Service Bulletin

SECHE-LINGE

MODELES : PHILIPS-WHIRLPOOL : AWG 273 - AWG 274 - AWG 277
LADEN : EC 21 - EC 32 - EP 43
RADIOLA : SL 230 - SL 232 - SL 242
IGNIS : AWF 030 - AWF 031 - AWF 033

SUJET : MODIFICATION DE LA COURROIE ET DU REGLAGE DE TENSION

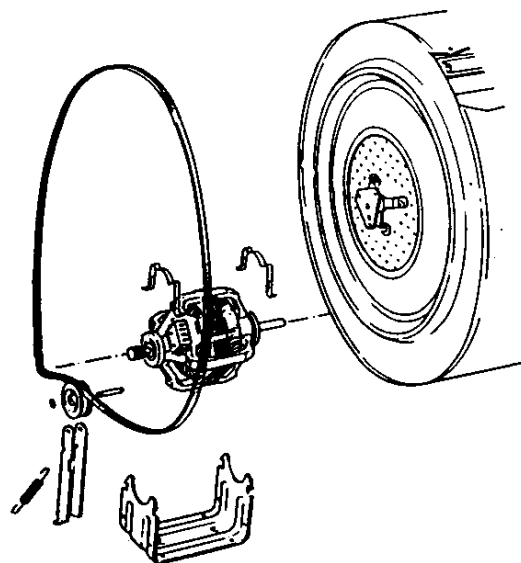
A partir de la semaine 94.45, une courroie élastique "SNAP-ON" est introduite sur ces appareils. Chaque appareil possède aussi un moteur avec poulie à gorge 3 dents et un palier renforcé.

Les tendeurs de courroie sont supprimés. La courroie "SNAP-ON" assure directement l'entraînement entre la poulie moteur et le tambour.

L'outil de montage 4819 395 58012 est recommandé pour monter la nouvelle courroie sur la poulie moteur.

Il doit être utilisé après avoir mis en place le moteur et le tambour. Une courroie ayant déjà été montée, peut être remontée sans l'outil de montage.

Le numéro Service de la nouvelle courroie "SNAP-ON" est 4819 358 18131 (elle porte le numéro 4213 078 50861).

**Modèles non
reverse avec
tendeur de
courroie**

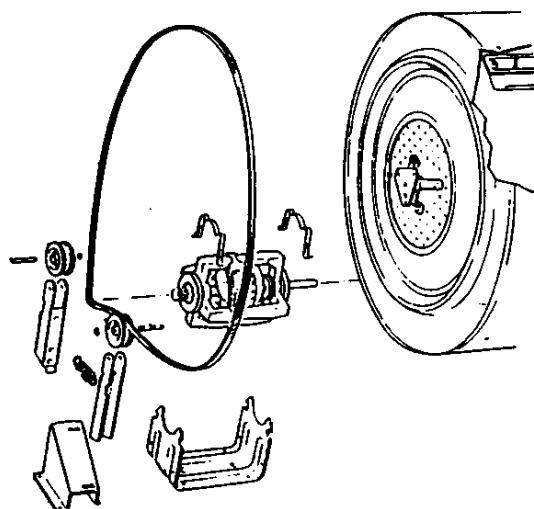
**Courroie
4819 358 18019**

(longueur 1956mm)

**Modèles reverse
avec tendeur de
courroie**

Courroie "SNAP-ON"

4819 358 18131

**(longueur 1810 mm
non tendue)**

**Modèles reverse
ou non reverse
sans tendeur
de courroie**
